Déclaration d'existence + réfection de 5 ouvrages hydrauliques localisés sous la RD 773  
Autorisation temporaire : mise en place de batardeaux lors des travaux

#### RD 773 :

1. Canal de la Curée - remplacement de buses métalliques (OH1 et OH2) par des ponts cadres préfabriqués. Radiers abaissés de 30 cm pour assurer continuité du lit du cours d'eau (fond reconstitué).
2. Autres ruisseaux :
  - Remplacement du mortier de parement abîmé;
  - Remplacement des buses métalliques situées aux extrémités des ponceaux par des voûtes préfabriquées en béton armé.

**Pré-localisation DREAL**

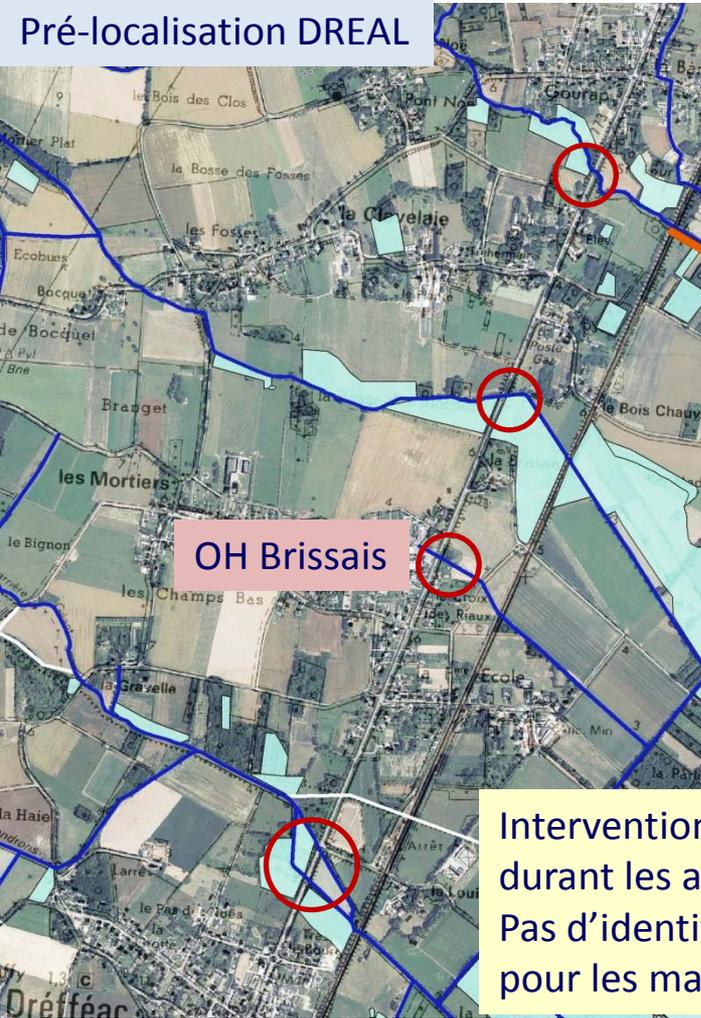
Le dossier n'identifie pas de zones humides au droit des projets...

Pré-localisation ZH DREAL et inventaires communaux montrent qu'il en existe

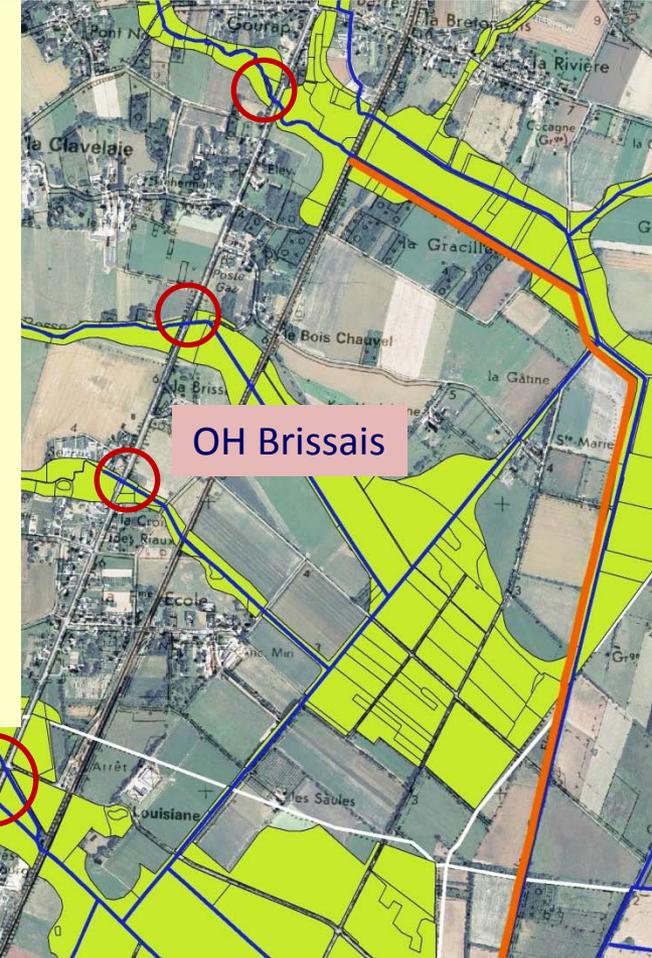
Aval OH Brissais : ZNIEFF – présence de batraciens (pélodyte ponctué, reinette arboricole, salamandre, etc.), d'anguilles...

Interventions préférentiellement durant les assècs des cours d'eau  
Pas d'identification des lieux de dépôt pour les matériaux et les machines
